改善箇所説明図

ターボチャージャ

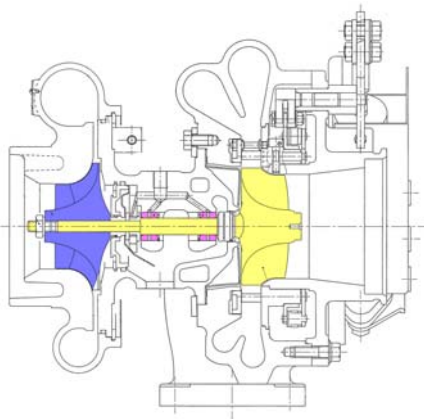
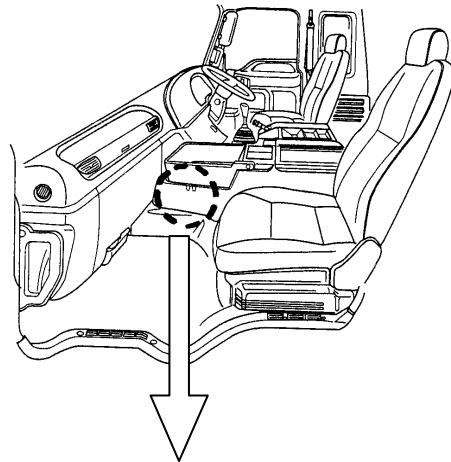
大型貨物車の原動機のVGS(可変翼式)ターボチャージャにおいて、タービン翼の強度が不足しているため、高回転域での共振により、タービン翼が破損することがある。そのため、そのまま使用を続けると、白煙の発生及び出力不足になり、運行出来なくなるおそれがある。

改善の内容：全車両、ターボチャージャおよびエンジン制御コントローラを対策品と交換する。
